PRESIDENZA DEL CONSIGLIO DEI MINISTRI
 MESSA IN SICUREZZA DEL SISTEMA
 ACQUEDOTTISTICO DEL PESCHIERA PER
 L'APPROVVIGIONAMENTO IDRICO
 DI ROMA CAPITALE E DELL'AREA METROPOLITANA

Sottoprogetto
 RADDOPPIO VIII SIFONE
 TRATTO CASA VALERIA – USCITA GALLERIA RIPOLI
 FASE 1 – VARIANTE PROGETTUALE
 (con il finanziamento dell'Unione
 europea – Next Generation EU)

RELAZIONE PAESAGGISTICA – SIP
 DELLE MODIFICHE AL PROGETTO AUTORIZZATO

**RELAZIONE PAESAGGISTICA (ai sensi del D.P.C.M.
12/12/2005 e dell'art. 146 del D.Lgs 42/2004) DELLE
MODIFICHE AL PROGETTO AUTORIZZATO**

Figura 1.1: Confronto tra la soluzione del PFTE e varianti su ortofoto

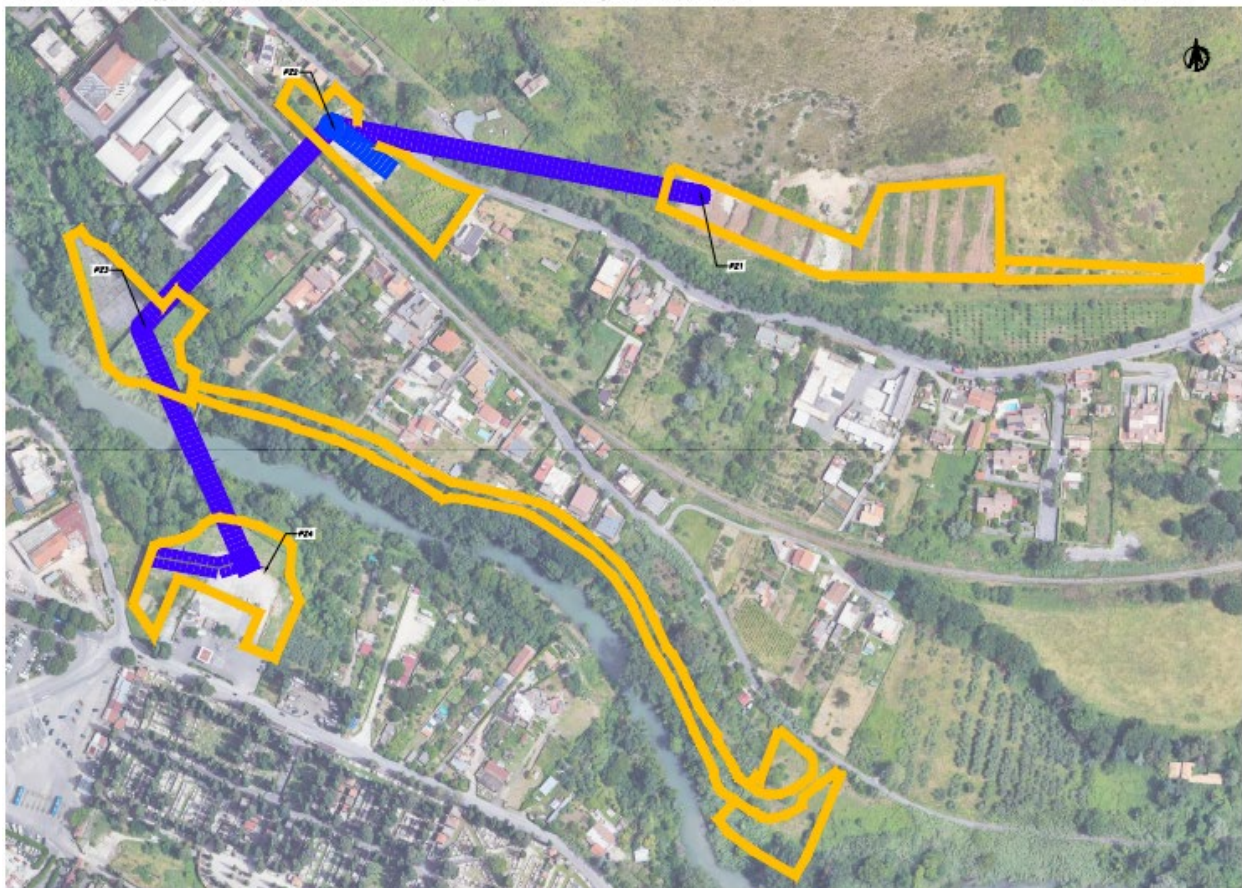
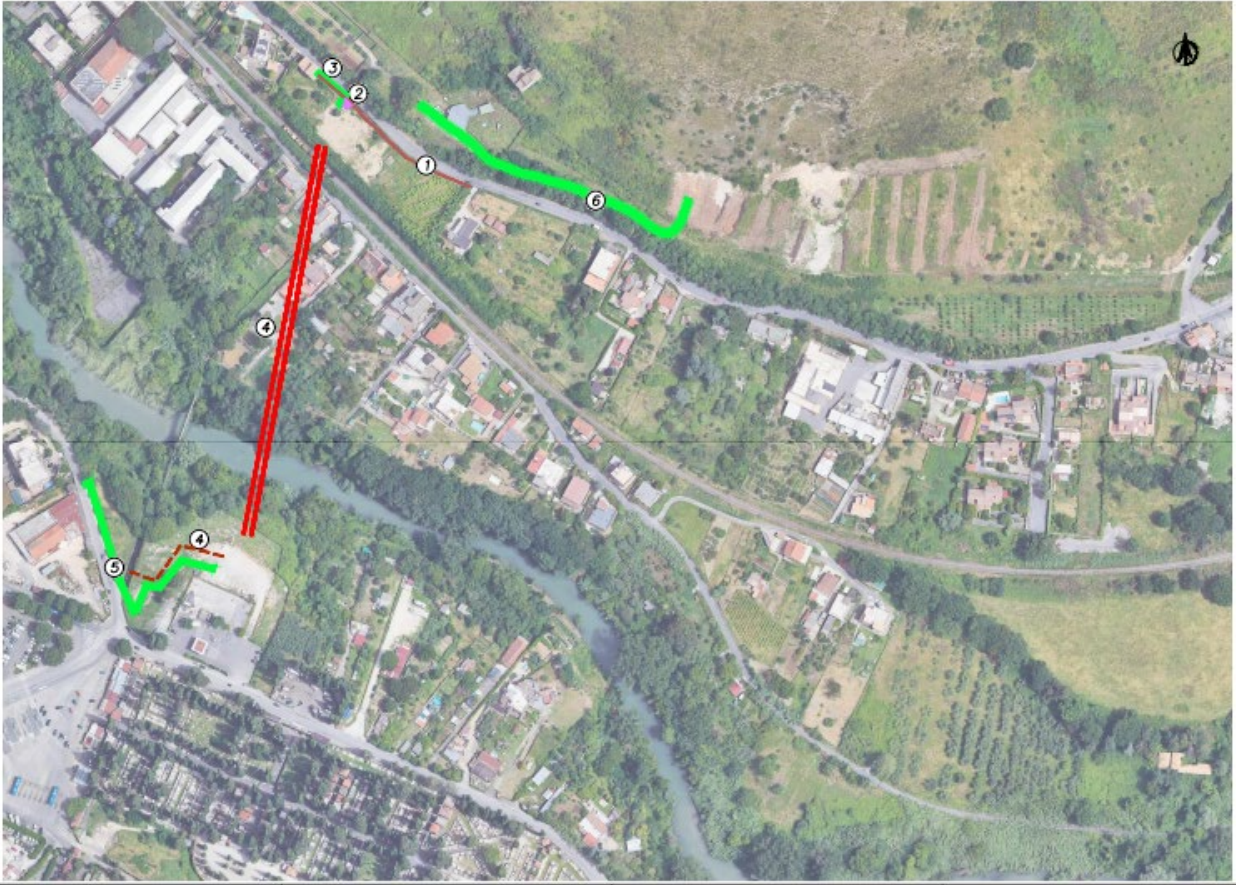
#	MODIFICA	PFTE	PE	LOCALIZZAZIONE
1	Demolizione e ricostruzione muro lungo la via Tiburtina Valeria	Non previsto	Demolizione e ricostruzione del muro con realizzazione di un manufatto in c.a. intonacato con malta grossolana	In corrispondenza del cantiere PZ2 Si veda l’elaborato A258PE_VP_11_2_Confronto tra la soluzione del PFTE e varianti su ortofoto
2	Accesso al futuro pozzo PZ2 dalla via Tiburtina Valeria	Non previsto	Realizzazione di un accesso mediante apertura nel futuro muro lungo la via Tiburtina mediante una rampa di accesso e un cancello situato a 4 m dal ciglio stradale	In corrispondenza del cantiere PZ2. Si veda l’elaborato A258PE_VP_11_2_Confronto tra la soluzione del PFTE e varianti su ortofoto
3	Realizzazione cavidotto per l’allaccio alla rete elettrica ENEL lungo via Tiburtina	Non previsto	Realizzazione, sul muro della nuova rampa di accesso al pozzo PZ2, di una nicchia di idonee misure per contenere i contatori ENEL per l’allaccio alla rete elettrica del pozzo PZ2	In corrispondenza del cantiere PZ2. Si veda l’elaborato A258PE_VP_11_2- _Confronto tra la soluzione del PFTE e varianti su ortofoto

4	Eliminazione del pozzo PZ3 e variante di tracciato sotterraneo T2-4 (PZ2-PZ4) con conseguente eliminazione del pozzo PZ3 con relativa area di cantiere e pista di cantiere	Non previsto	I rilievi topografici resi possibili alla fine del mese di febbraio 2024 a seguito dell’abbattimento delle vegetazione infestante lungo la sponda destra del fiume Aniene, hanno messo in evidenza condizioni morfologiche molto peggiori rispetto a quanto	In corrispondenza del cantiere PZ3 Si veda l’elaborato A258PE_VP_11_2_Confronto tra la soluzione del PFTE e varianti su ortofoto

5	Realizzazione cavidotto elettrico su via Acquaregna	Non previsto	Il gestore elettrico (ENEL) non ha ritenuto possibile la realizzazione della prevista cabina elettrica MT interrata all'interno dell'area	In corrispondenza del cantiere PZ4 Si veda l'elaborato A258PE_VP_11_2_Confronto tra la soluzione del PFTE e varianti su ortofoto

Figura 4.3 – Accesso al pozzo PZ2 in fase di esercizio dalla via Tiburtina

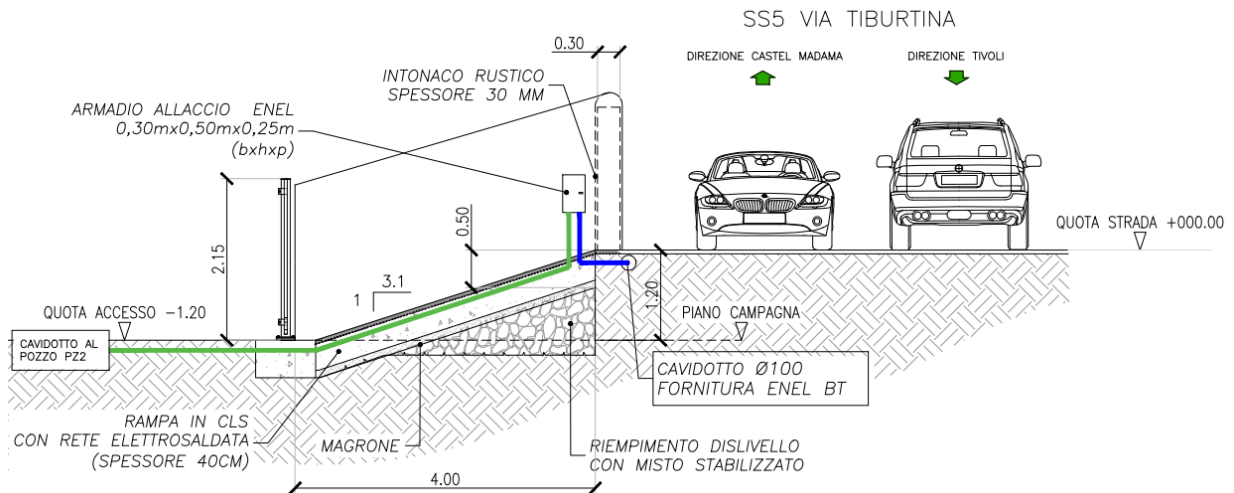
Per poter garantire l’accesso al pozzo PZ2 in futuro si è reso necessario progettare un nuovo accesso dalla via Tiburtina. L’accesso avverrà tramite un cancello arretrato di 4 m rispetto alla strada al piede di una rampa d’accesso che dovrà raccordare la strada con il terreno su cui sarà realizzato il pozzo PZ2 che, come detto precedentemente, si trova a circa 1.2 m più in basso rispetto alla quota di scorrimento della via Tiburtina come rappresentato nella Figura 4.3.

La variante progettuale prevede la realizzazione, sul muro della nuova rampa di accesso al pozzo PZ2, di una nicchia di idonee misure per contenere i contatori ENEL per l'allaccio alla rete elettrica del pozzo PZ2. Nella Figura 4.3 è rappresentato l'intervento previsto.

I nuovi muri d'ala in c.a. che raccorderanno il nuovo muro lungo la via Tiburtina e il cancello d'ingresso verranno intonacato con malta grossolana di colore grigio per riprendere la tonalità del muro esistente. L'intervento è descritto nella tavola di progetto A258PE_VP_14_4_Demolizione e ricostruzione del muro lungo la via Tiburtina Valeria e cavidotto per il pozzo PZ2.

Figura 4.5 – Variante P22-P24

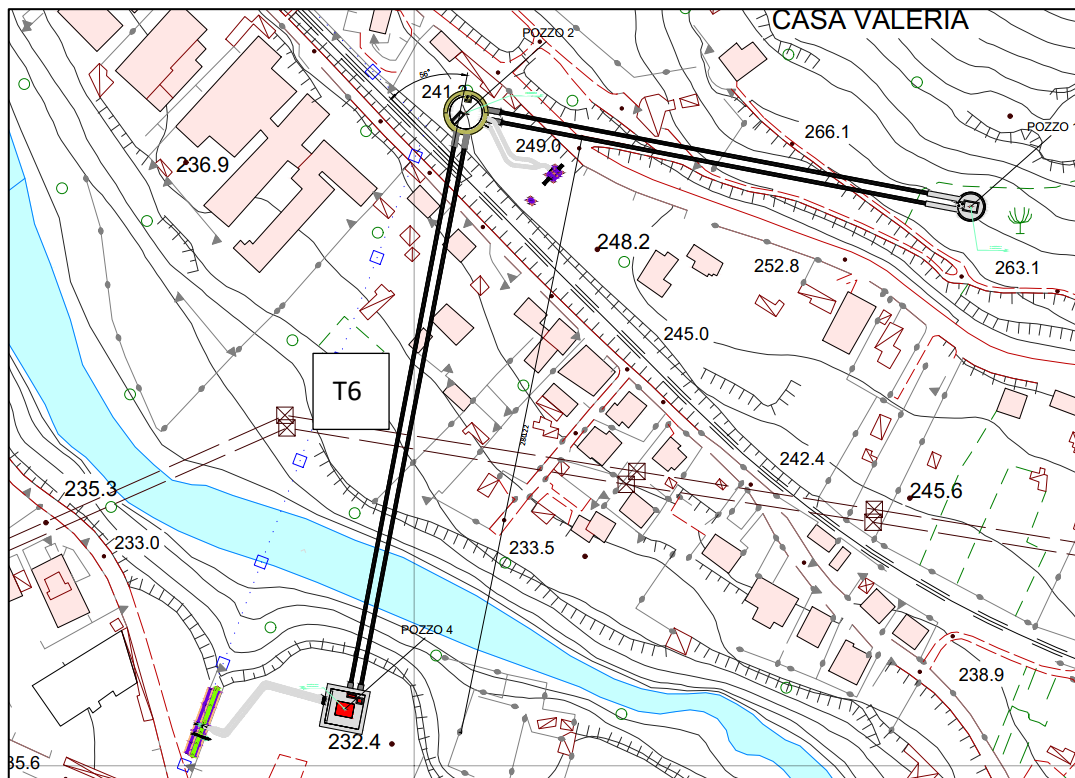
I rilievi topografici resi possibili alla fine del mese di febbraio 2024 a seguito dell'abbattimento della vegetazione infestante lungo la sponda destra del fiume Aniene, hanno messo in evidenza condizioni morfologiche molto peggiori rispetto a quanto precedentemente ritenuto sulla base dei rilievi disponibili. A seguito della verifica delle condizioni estremamente complesse per l'accessibilità dei luoghi e per le pendenze molto elevate del versante che renderebbero estremamente difficile realizzare la pista nei tempi e rispettando le prescrizioni in particolare per quanto concerne la vegetazione ripariale, in accordo con la stazione appaltante si è deciso di percorrere una soluzione alternativa denominata “tracciato T2-4”.

L'intervento di variante prevede la realizzazione di un tratto sotterraneo con tecnica microtunnelling, denominato T2-4, che collegherà direttamente i Pozzi PZ2 e PZ4 in sostituzione dei due tratti previsti nel PFT e già autorizzati T3 e T4.

La modifica unisce i pozzi PZ2 e PZ4 con un tratto sotterraneo rettilineo scavato in microtunnelling, denominato T2-4.

- Il tratto T1 che collega il pozzo PZ1 al pozzo PZ2 rimane invariato.
- I manufatti pozzo PZ2 e PZ4 rimangono invariati come forma, dimensioni e profondità. È prevista soltanto la rotazione del pozzo PZ4 di circa 30° per poter spingere la MTBM perpendicolarmente alla parete di fondo. Ai fini del rispetto delle prescrizioni di RFI il pozzo PZ4, in sostituzione di quanto già previsto e autorizzato per il pozzo PZ3, è stato dotato in sostituzione di quanto già previsto e autorizzato per il pozzo PZ3, è stato dotato di numero 2 tubazioni di scarico DN600, DN700 in scarico esistente del calice VIII Sifone.

- Le quote di uscita delle condotte all'interno dei pozzi rimangono invariate
- La lunghezza del nuovo tratto T2-4 è di 260 m mentre i tratti T3 e T4 previsti nel PFTE erano lunghi rispettivamente 160 e 180 m

- L'attraversamento del fiume Aniene avviene nella variante PZ2-PZ4 a una profondità maggiore. Nella variante le condotte transiteranno a una profondità di 8,74 m contro i precedenti 5 m

Figura 4.6 – Modifica progettuale PZ2-PZ4. In colore grigio i tratti in sotterraneo (T3 e T4) previsti nel PFTE e già autorizzati e in rosso il tratto di variante (T2-4) in loro sostituzione

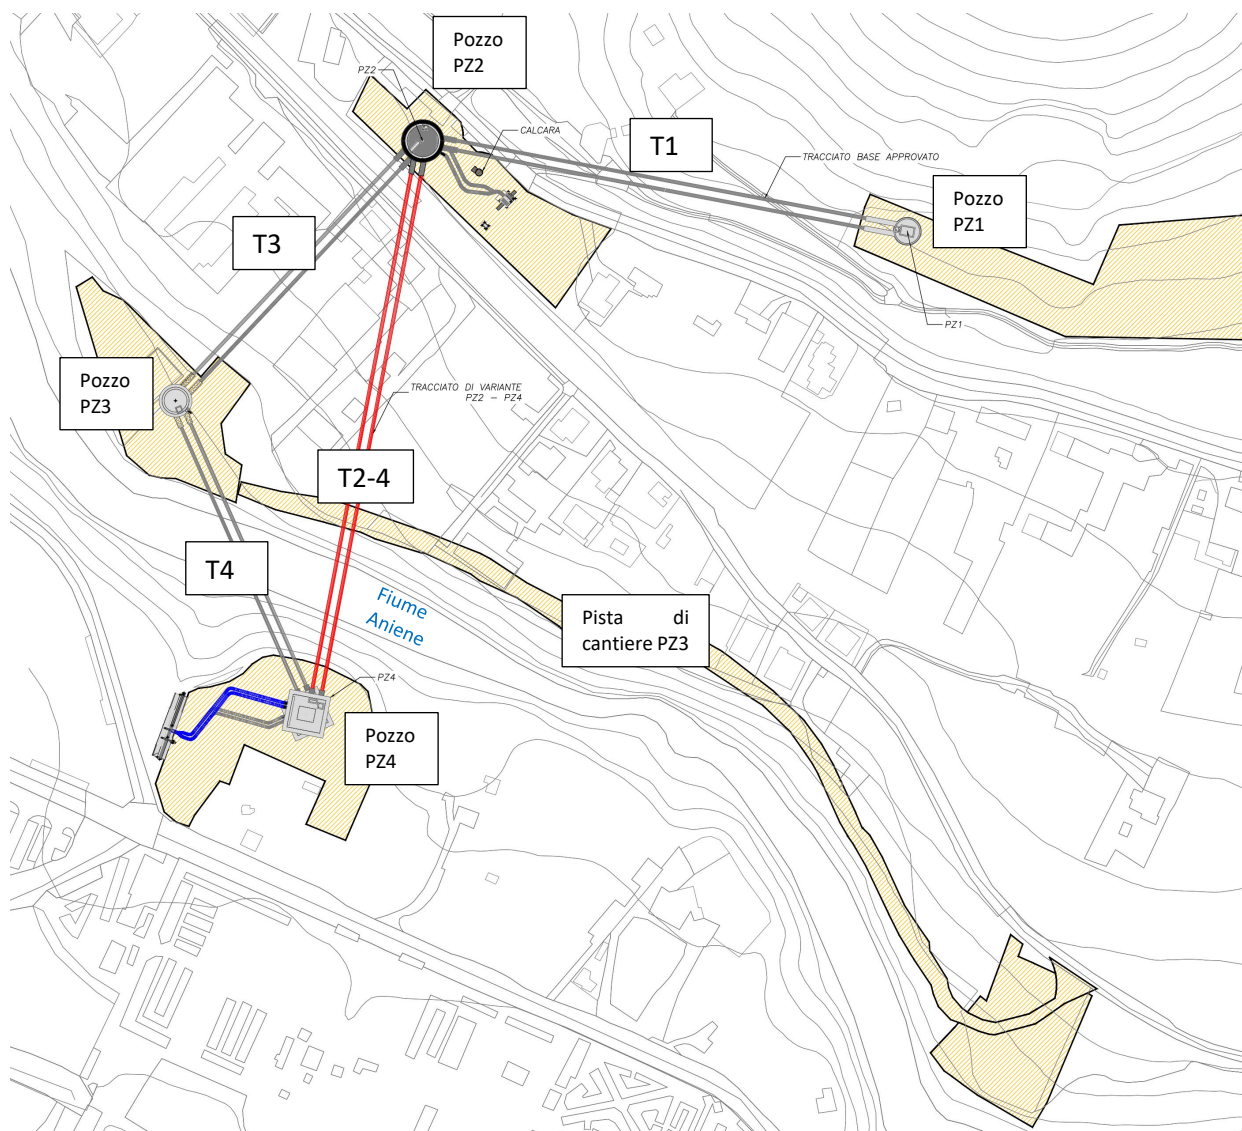
La modifica progettuale PZ2-PZ4 consente di ottenere indubbe migliorie sul territorio:

- L'eliminazione del cantiere PZ3 consente di evitare il transito di mezzi di cantiere e pesanti per il trasporto sulla via di S. Agnese che presenta dimensioni molto limitate
- L'eliminazione del transito sulla via di S. Agnese consente di evitare il passaggio di fronte alla stazione ferroviaria, agli istituti scolastici e le abitazioni presenti lungo la strada stessa che

Figura 4.7 – Tracciato del cavidotto per la posa dei cavi elettrici per l'alimentazione del pozzo PZ4 (Linea blu).

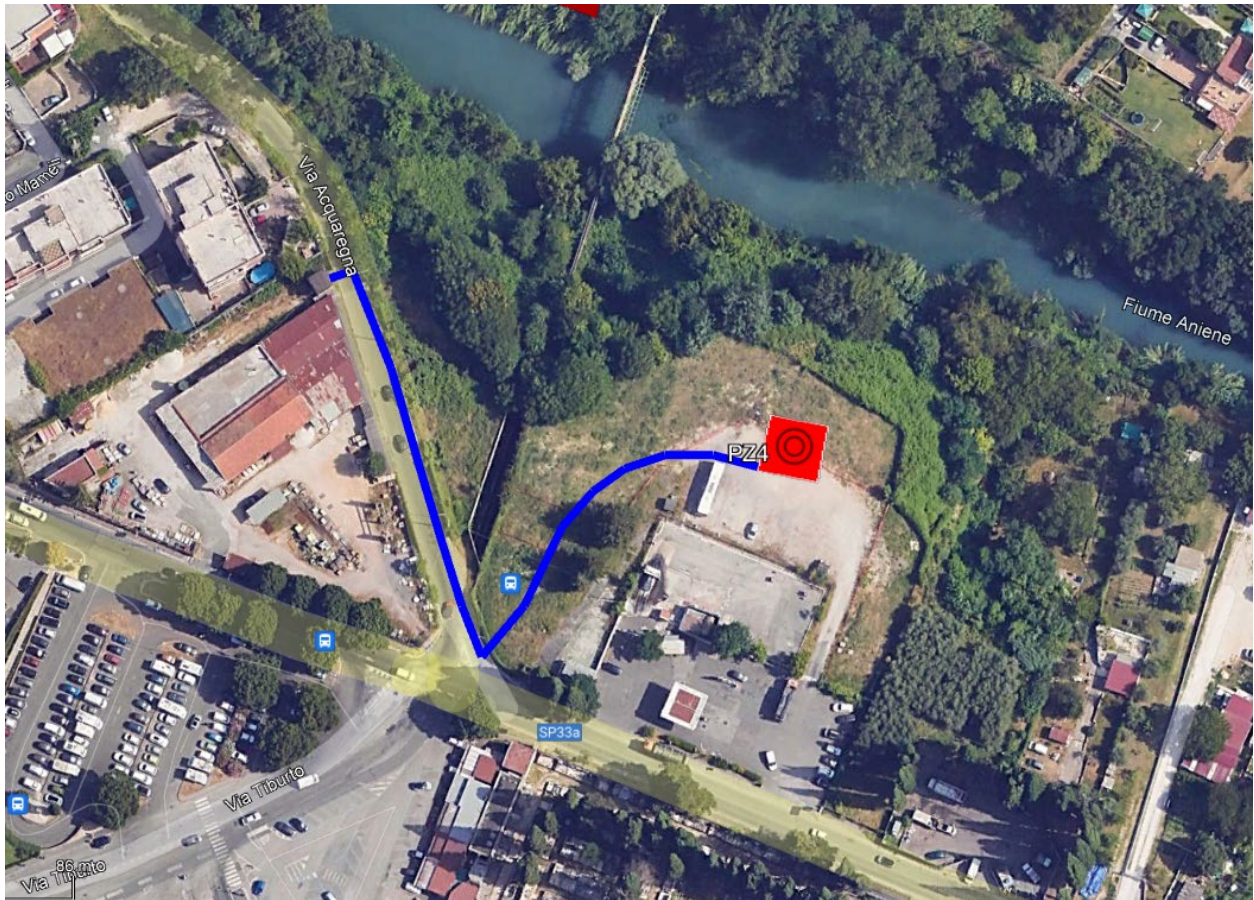
È prevista la realizzazione di un cavidotto interrato lungo via dell'Acquaregna per uno sviluppo lineare complessivo di circa 180 m in parte su strada (circa 97 m) e in parte su terreno, per collegare il pozzo PZ4 alla cabina dell'ENEL ivi esistente.

Figura 4.8 – Dettaglio della trincea di scavo per la posa del cavidotto in campagna e su strada

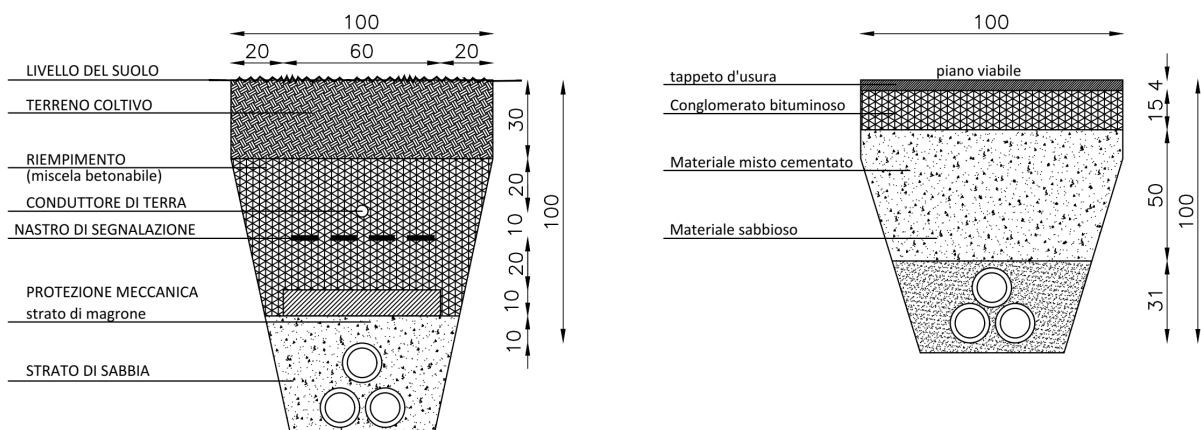
PARTICOLARE POSA INTERRATA CAVI MT

CAVI TIPO RG7H1R 12/20Kv 3x(1x95)mmq

INTERRATI ENTRO CAVIDOTTI IN PVC SERIE PESANTE

Figura 4.10 – Cavidotto per l'allaccio elettrico del pozzo PZ1 con la sezione di scavo della trincea per la posa del cavidotto per l'allaccio elettrico del pozzo PZ2. È previsto il ripristino in superficie delle caratteristiche preesistenti

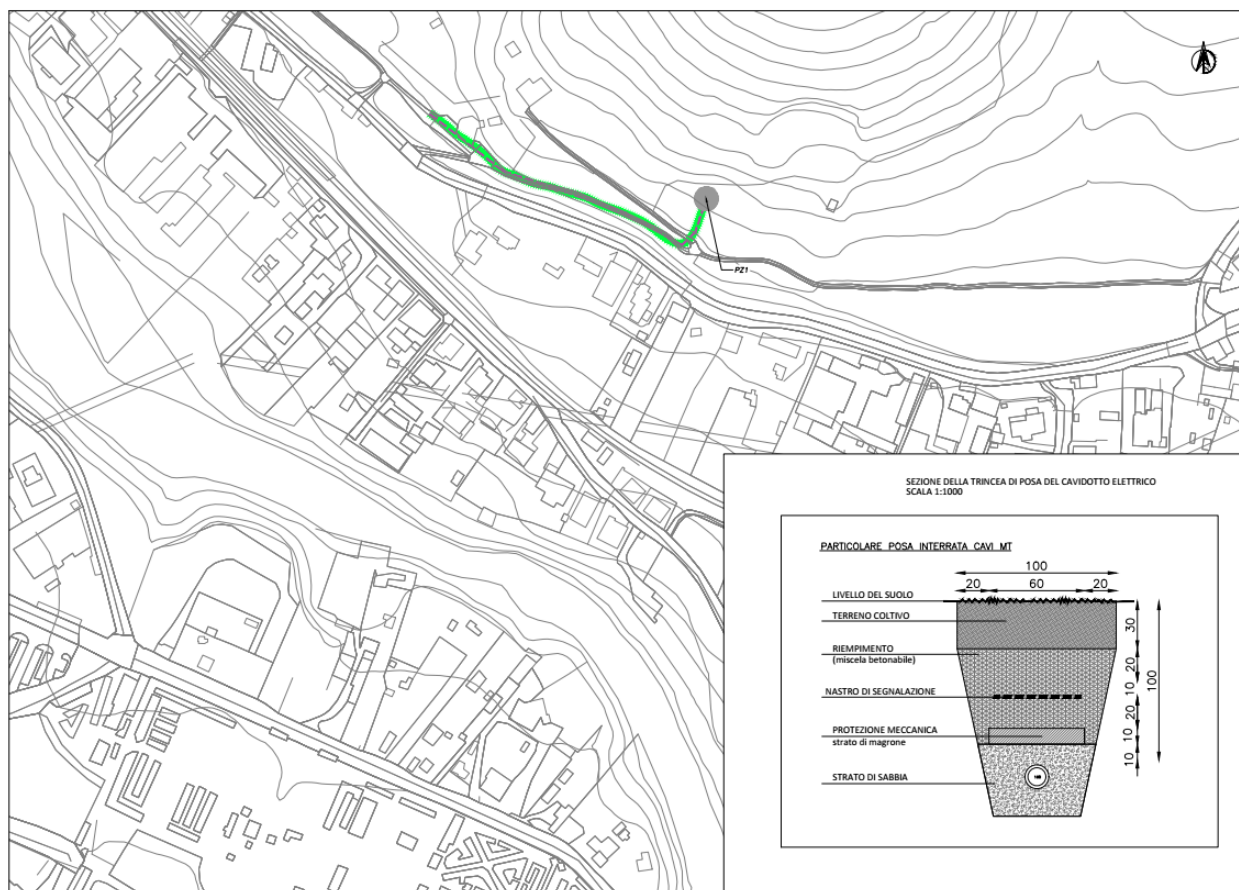
È stata introdotta una modifica progettuale per prevedere l'allaccio alla rete elettrica proveniente da Casa Valeria. Il cavidotto che collega il manufatto esistente al futuro pozzo PZ1 è rappresentato nella Figura 4.10.

Figura 6.1 – Nell'ellisse rossa: rifacimento del muro di recinzione lungo la via Tiburtina e, nel rettangolo arancione, nuova rampa di accesso al pozzo PZ2 per il personale di ACEA addetto alla manutenzione delle opere nella fase di esercizio

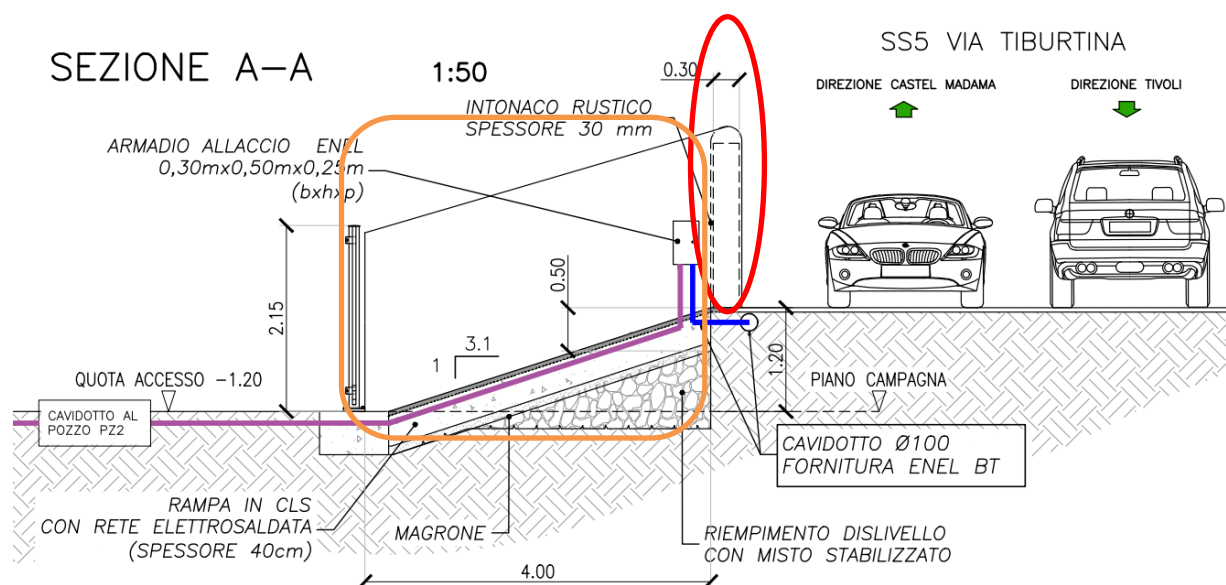
I due interventi suddetti sono correlati dal momento che la modifica n.2 è relativa a un nuovo accesso che dovrà essere aperto sul muro della modifica n.1 lungo la via Tiburtina per consentire l’accesso al personale di ACEA addetto alla manutenzione delle opere nella fase di esercizio. Tale accesso, costituito da una breve rampa carrabile si rende necessario per poter accedere al pozzo PZ2 che altrimenti non sarebbe accessibile.

La modifica n.1 riguarda, infine, il rifacimento del muro di recinzione lungo la via Tiburtina che verrà in gran parte demolito durante la fase di realizzazione per consentire l’accesso al cantiere PZ2. Il muro verrà ricostruito al termine dei lavori ristabilendo esattamente le dimensioni preesistenti e le finiture e i materiali compatibili con l’attuale manufatto (intonaco rustico di colore grigio scuro), soltanto che si procederà alla realizzazione di un manufatto a norma di legge (in c.a.) in grado di garantire il transito in sicurezza del traffico veicolare sulla via Tiburtina.
